Artikel: Wettbewerb für einen Neubau des Schauspielhauses Zürich

Wettbewerb für einen Neubau des Schauspielhauses Zürich

Aus dem Bericht des Preisgerichtes

1. Preis Fr. 20 000.–:
Projekt 6, Kennwort 948489,
Jörn Utzon, Kopenhagen und Sydney.

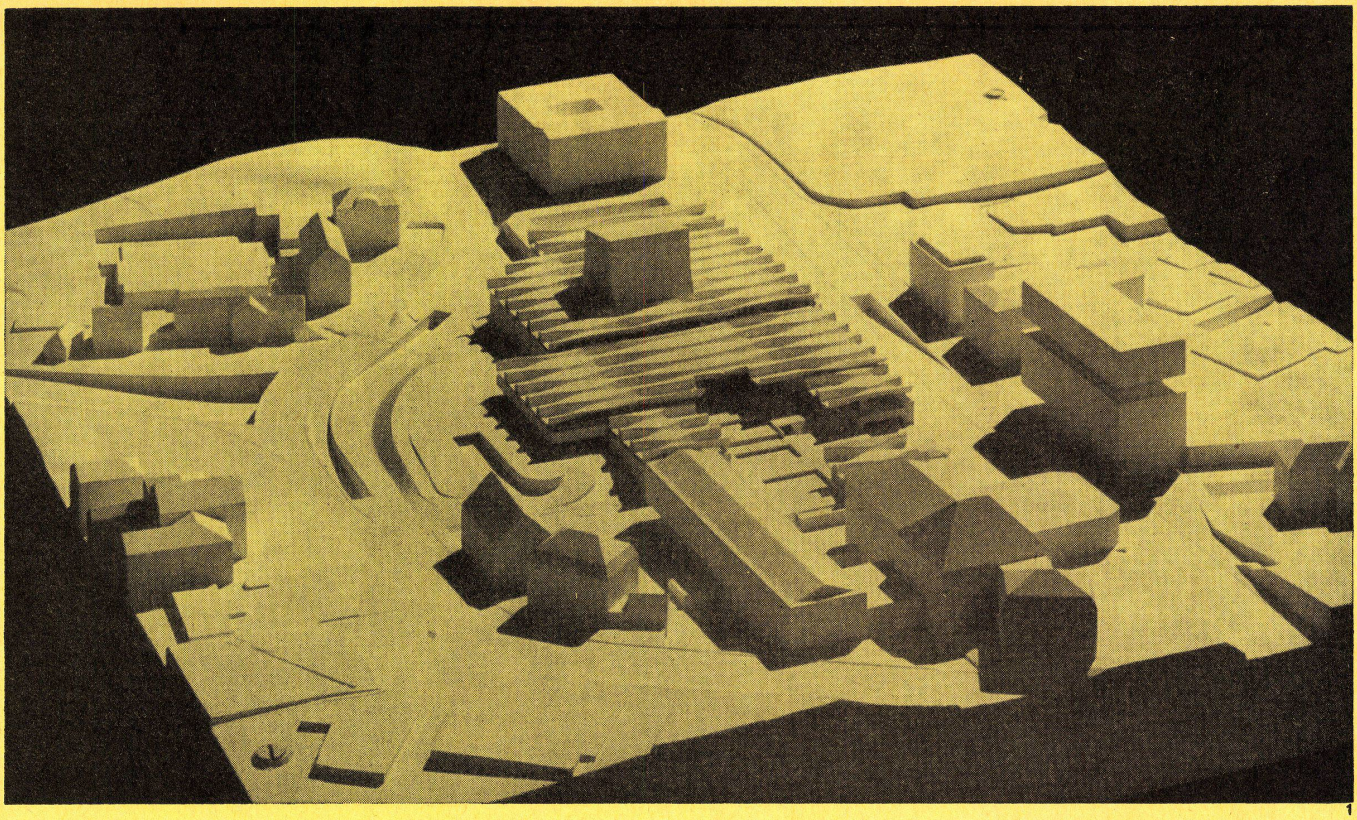
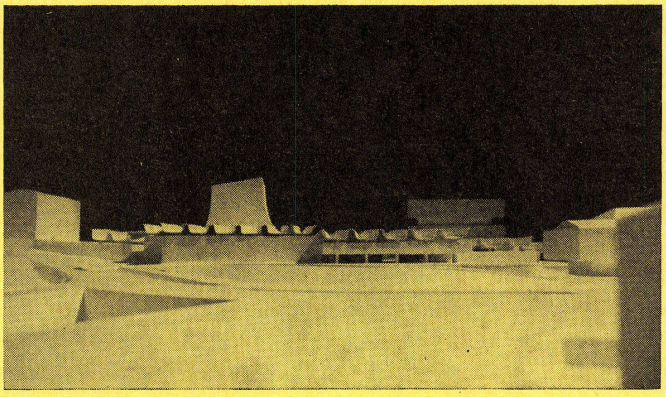
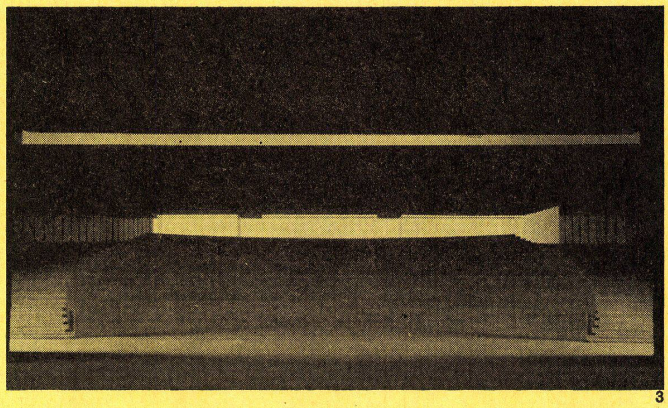
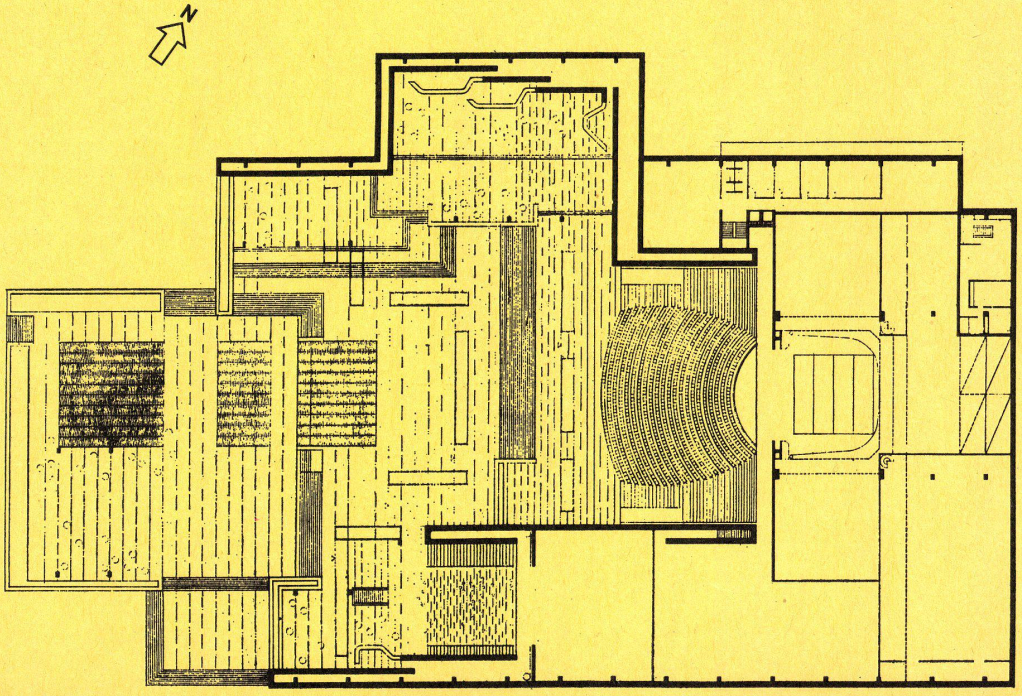
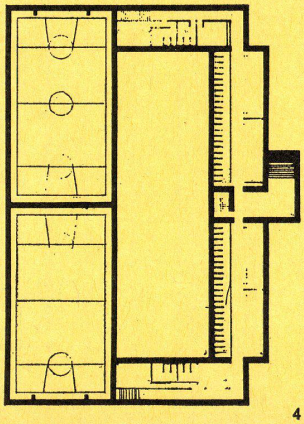
Ein flacher, reliefartiger Gebäudeteppich mit strukturierter Dachkonstruktion beansprucht fast das ganze Terrain. Dadurch wird vor allem der Bereich der Rämistraße zu sehr eingeengt.

Unter Verzicht auf die Gestaltung eines konventionellen Platzes am Pfauen wird der Bau in aufgelöster Form bis gegen das Kunsthaus weitergezogen. Bemerkenswert ist bei diesem Projekt die Verschmelzung des Heimplatzes mit der in die Tiefe entwickelten Eingangspartie des Theaters. Die Mauer gegenüber dem Kunsthaus ist zu hoch.

In ähnlicher Weise wie beim Dach wird auch der Boden von Eingangsplatz, Vestibül und Foyer reliefartig intensiv durchgebildet. Zwischen diesen Eingangsräumen und dem Zuschauerraum selbst kommt eine künstlerisch instrumentierte Raumlandschaft zustande. Der etwas umständliche Zugang zur tiefergelegenen Garderobenhalle kann in bezug auf die Vorteile, die die Gesamtanlage bietet, hingenommen werden. Der Zuschauerraum mit einem steil abfallenden Parkett ist folgerichtig in die Gesamtkomposition eingeordnet; die im Modell vorgesehenen Materialien, Formen und Strukturen könnten auf eigene Art zu einer dem Schauspiel angemessenen Atmosphäre führen.

Hervorzuheben ist die überzeugende Lage der Probebühne mit geräumigem angeschlossenem Zuschauerraum für Studioaufführungen. Die Bühne mit ihren Nebenräumen ist übersichtlich durchgebildet. Die Turnhallen sind wohl vom Theaterbetrieb getrennt, können aber später betrieblich sehr gut einbezogen werden.

Im großen und ganzen weist das Projekt in betrieblicher und künstlerischer Hinsicht in neuer, originaler Weise wesentliche Vorzüge auf. Der Verfasser verzichtet, in dieser Projektstufe auf Details einzugehen. Daher sind aus den Zeichnungen zum Beispiel die Raumabschlüsse zu wenig ersichtlich. Unter anderem ist auch nichts über die Regie- und Beleuchterloge ausgesagt. In einem weiteren Studium, unter Berücksichtigung der losen, in den Raum eingehängten Decke, dürften aber ohne Schwierigkeiten solche Fragen gelöst werden können. Dieses Projekt zeigt in eindrücklicher Weise die Hauptanliegen des Verfassers in bezug auf die gestellte Aufgabe.

2. Preis Fr. 18 000.–:
Projekt 86, Kennwort Arlecchino,
Angelo S. Casoni, Basel.
1
Modellaufnahme von Südwesten.
2
Zuschauerraum.
3
Hauptgeschoßgrundriß 1:1000.

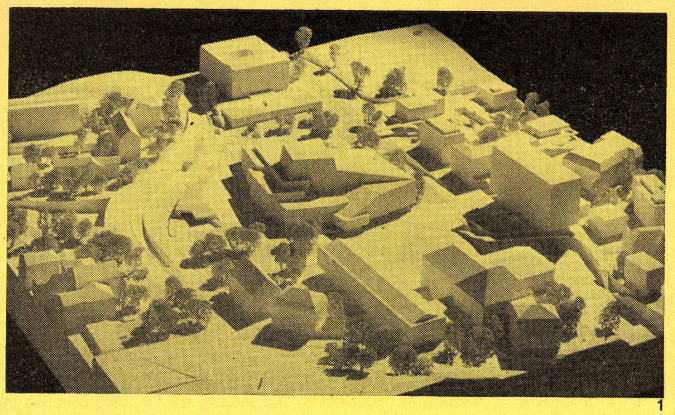
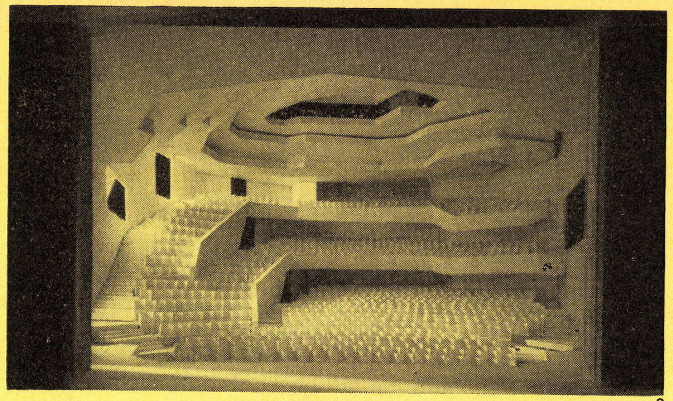
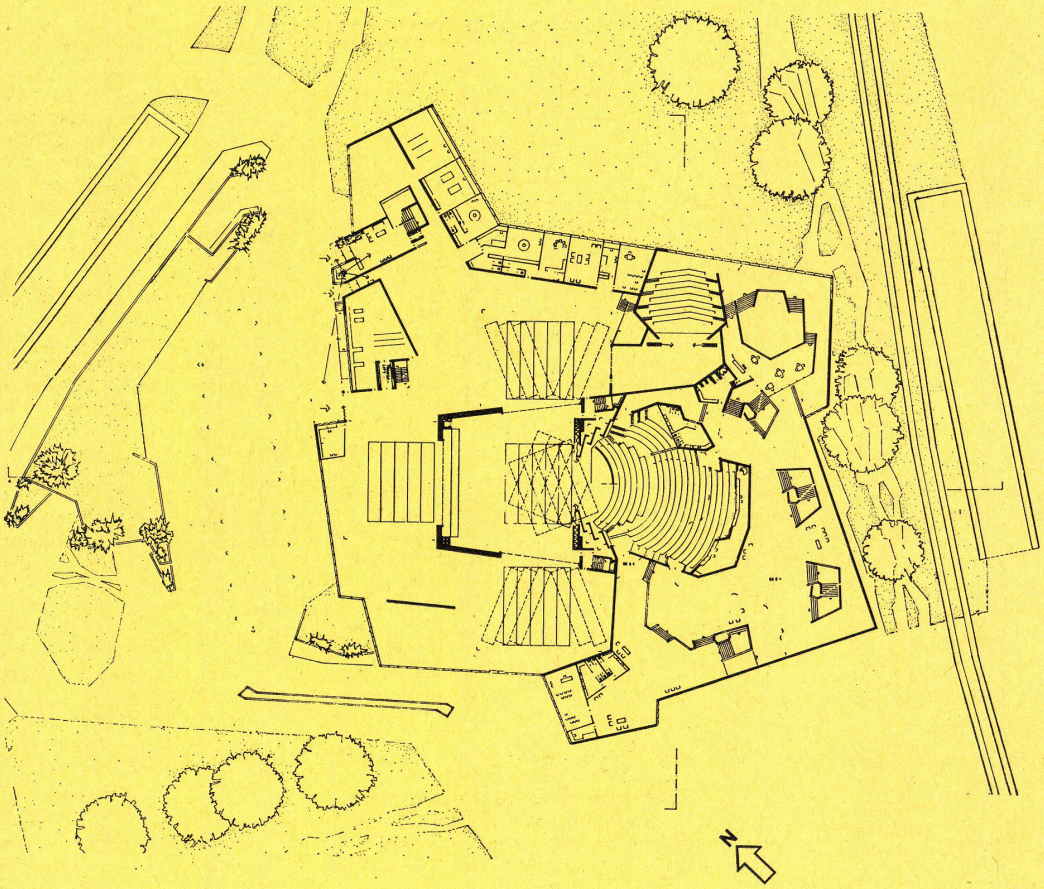
Der Verfasser geht von der neuen Gegebenheit aus, daß die geplanten Verkehrswege einen parkähnlichen Großraum zwischen Kunsthaus, Pfauen, Kantonsschule und Florhof herstellen; die Baumasse darin wird isoliert und als selbständiger Monolith behandelt. Erfreulich ist die Parkanlage, die die Kantonsschule als Baukörper bestehen läßt, allerdings beeinträchtigt durch die vorgelegten Turnhallen, die die Freitreppe annullieren, die Baumasse der Kantonsschule über einer Glaswand als Sokkel erscheinen lassen und später nicht in einen organisatorischen Zusammenhang mit dem Schauspielhaus gebracht werden können. Die Zufahrtswege, aufwendig ausgebreitet, weisen mehrere unbefriedigende Einmündungen und Kreuzungen auf; schlecht ist die scharfe Schleife unmittelbar vor dem Eingang. Der Schauspielhauseingang, zusammenfassend die Fußgänger und die Besucher, die aus den vorfahrenden Wagen kommen, befindet sich richtigerweise am Heimplatz; er ist im Verhältnis zu der geschlossenen und eher abweisenden Baumasse jedoch schwach akzentuiert. Die Eingangshalle, betrieblich einwandfrei, ist ein lebendig gestalteter Raum, ebenso das obere Foyer, das nach außen geschlossen ist und in der Pause das gewünschte «Im-Haus-Bleiben» gewährleistet. Das Galeriefoyer, reizvoll durch Blick ins untere Foyer, läßt durch die bewegte Form des Ausschnitts bereits die Galerie des Zuschauerraumes spüren. Im gleichen Sinne weist die Deckengestaltung des Zuschauer-

raumes auf das Hauptfoyer hin. Der Zugang zur rechten Saalhälfte ist weniger überzeugend als die übrigen Zugänge. Der Zuschauersaal, asymmetrisch ausgebildet, ohne dadurch die Hauptsichtachse zu verdrehen, gewinnt eine dynamische Intimität durch die Anordnung von zwei Rängen, die aber nicht durchgehend geschieden bleiben, sondern auf einer Seite zusammenfließen; dadurch wird die unerfreuliche Trennung des Publikums in Ranggruppen glücklich vermieden, und der Raum gewinnt ein schönes und alle Zuschauer erfassendes Gefälle zur Bühne hin. Abgesehen von der Portalzone, die ungelöst erscheint, verwirklicht er in hohem Maße, was man sich unter dem Zuschauerraum eines Schauspielhauses wünscht. Die Probebühne, aufgefaßt als kleines Studiotheater, liegt günstig zwischen Foyer und Hinterbühnenräumen, ist aber in dieser erzwungenen Form unbrauchbar als Probebühne; das Foyer dazu ist überdimensioniert und in der Beziehung zum Hauptfoyer nicht eindeutig. Die zweckmäßig gegen die Grünanlage hin orientierten Verwaltungsräume entsprechen nicht ganz den betrieblichen Forderungen; die Schauspielergarderoben sind zu mühsam erreichbar.

In konstruktiver Hinsicht bedient sich der Verfasser einfacher Mittel, erreicht dabei Reichhaltigkeit im Ausdruck. Das Projekt zeichnet sich durch einen überzeugenden Zuschauerraum aus und durch die Konsequenz, womit sich der Inhalt in einen Kubus umsetzt, der den Bau unverwechselbar als Theater charakterisiert.

3. Preis Fr. 15 000.–:
Projekt 59, Kennwort Fragment,
Rudolf und Esther Guyer, Zürich
1
Modellaufnahme.
2
Zuschauerraum.
3
Galeriegeschoßgrundriß Seite 33.

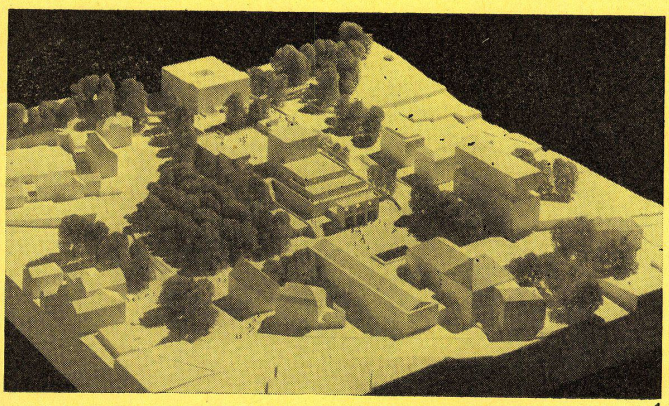
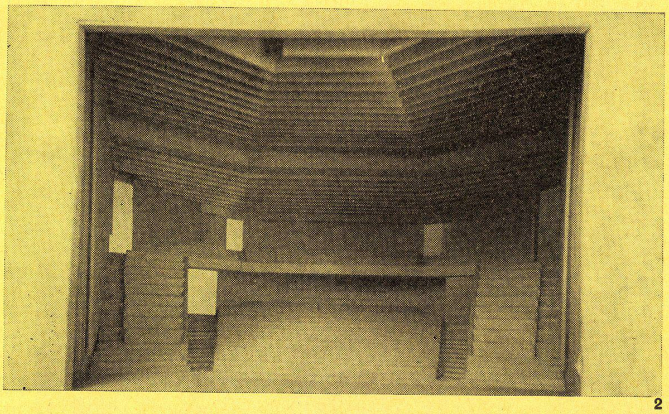
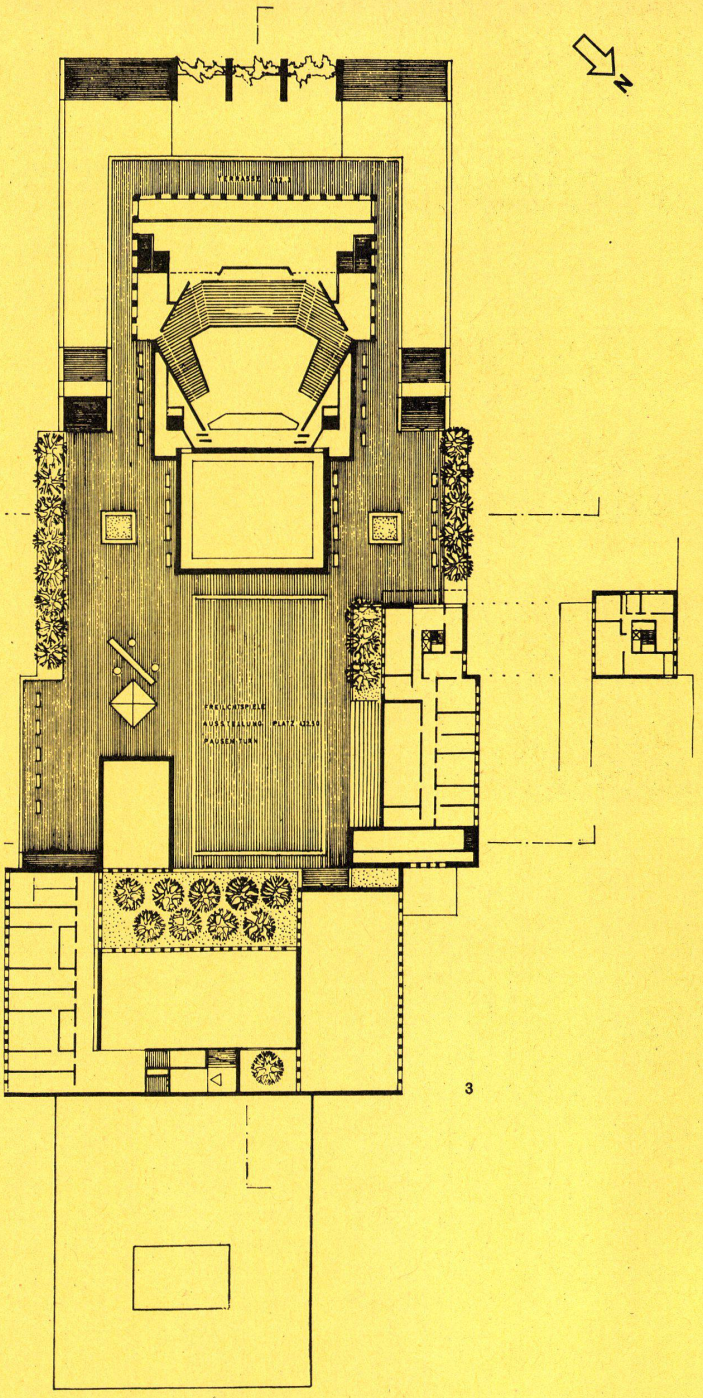
Das Projekt ordnet das Schauspielhaus einer axialen Terrassenanlage unter. Dadurch wird für das Quartier wohl eine große, willkommene Freifläche gewonnen, jedoch muß bei dieser Konzeption der schöne, wertvolle Baumbestand längs der Rämistraße geopfert werden.
An dieser Lage bilden diese begehbaren Gartenterrassen eine lebendige Piazza für die umliegende Bebauung, vor allem für die Mittelschule.
Theatereingang, Garderobehalle, Foyer und Zuschauerraum sind einfach und übersichtlich in den Terrassenaufbau eingefügt. Besonders hervorzuheben sind die gut bemessenen Garderoben, die zu beiden Seiten störungsfrei an den Eingang angeschlossen sind.
Die beiden Foyerebenen erweitern sich in großzügiger Weise auf die offenen Terrassen.
Der Zuschauerraum ist vom Foyer her gut zugänglich. Er weist für das Schauspiel angepaßte Maße auf. Der Rang ist gut bemessen und in überzeugender Weise in den Zuschauerraum eingebunden.

Alle Plätze weisen gute Sichtverhältnisse zur Spielfläche auf, die Pläne geben aber über die Einzelgestaltung (Materialien und Strukturen) wenig Auskunft.
Die Bühne und deren Nebenräume sind betrieblich günstig durchgebildet. Hervorzuheben ist in diesem Zusammenhang auch die glückliche Lage der Künstlergarderoben zur Spielfläche.
Die Probebühne im Keller ist gut bemessen und erschlossen. Sie weist keinen speziellen Reiz auf, kann aber immerhin auch für Studioaufführungen hingenommen werden.
Das Projekt weist im allgemeinen wesentliche künstlerische Qualitäten auf und ist konsequent durchgearbeitet.

4. Preis Fr. 13 000.–:
Projekt 97, Kennwort Ley,
Kurt Züger, Dübendorf und Wien.
1
Modellaufnahme.
2
Zuschauerraum.
3
Hauptgeschoßgrundriß 1:1000.

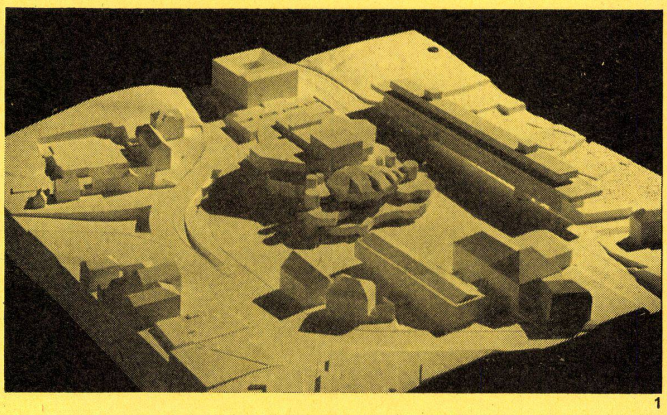
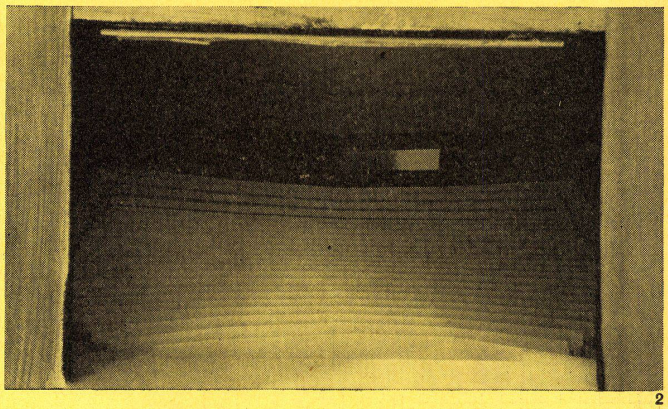
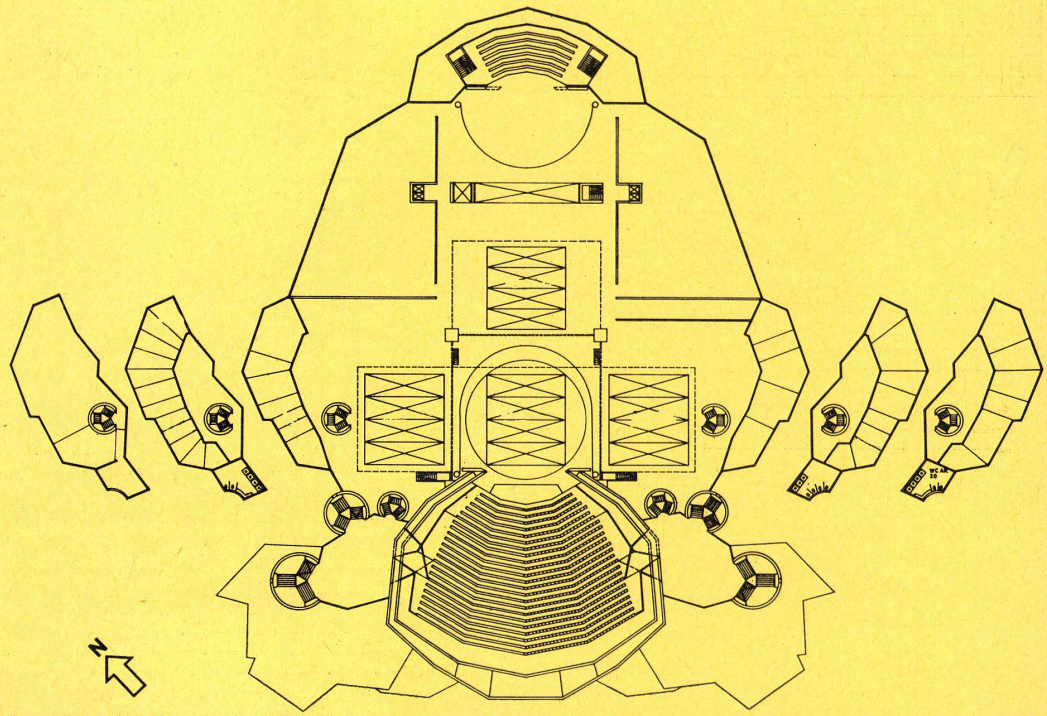
Das Projekt besticht durch den spannungsvollen Gegensatz von schwebenden und von fest im Boden verankerten Bauteilen sowie durch die anregende Antinomie von organischen und von streng rationalen Bauformen. Seine hohe Qualität erfährt eine weitere Steigerung durch das bewegte Wechselspiel von strenger Symmetrie mit reicher Formenvielfalt.
Auf diese Weise entsteht ein Projekt, das in seiner sensiblen Gestaltung von beachtlicher Geschlossenheit ist und als imposante Freiplastik verstanden werden darf.
In dieser Grundidee liegt jedoch nicht nur die außerordentliche Stärke, sondern auch die Schwäche des Entwurfs; man vermißt die natürliche Beziehung zur städtebaulichen Situation. Die Monumentalität innerhalb des gegebenen kleinmaßstäblichen Rahmens bleibt fragwürdig. Immerhin sind die räumlichen Ausstrahlungen des Heimplatzes, die sich aus dem Abheben der Baumassen vom Erdboden ergeben, bemerkenswert.

Der organisatorische Aufbau des Projektes ist weitgehend von der plastischen Konzeption bestimmt. Die Turnhallen sind daher richtigerweise vom übrigen Volumen abgelöst. Die transparente Schichtung der Geschosse des Hauptkörpers erhöht die Vertikaldistanzen für Zuschauer und Betrieb. Die Führung der Besucher von der Eingangshalle bis zum Zuschauerraum ist sehr klar, doch entstehen bei den Zugängen zum Theaterraum Stauungen.
Die räumliche Entfaltung des Foyers ist interessant. Weniger überzeugend ist der Zuschauerraum selbst. Zwar ergeben sich durch das nicht unterteilte Zuschauerfeld ein geschlossenes Bild und relativ kurze Sichtdistanzen, doch wirkt der Raum dadurch auch wenig nuanciert. Ein schöner Gedanke ist das Anheben der letzten drei Bankreihen, was die Geschlossenheit des Raumes steigert.
Die Lösung für die Probebühne ist überzeugend.
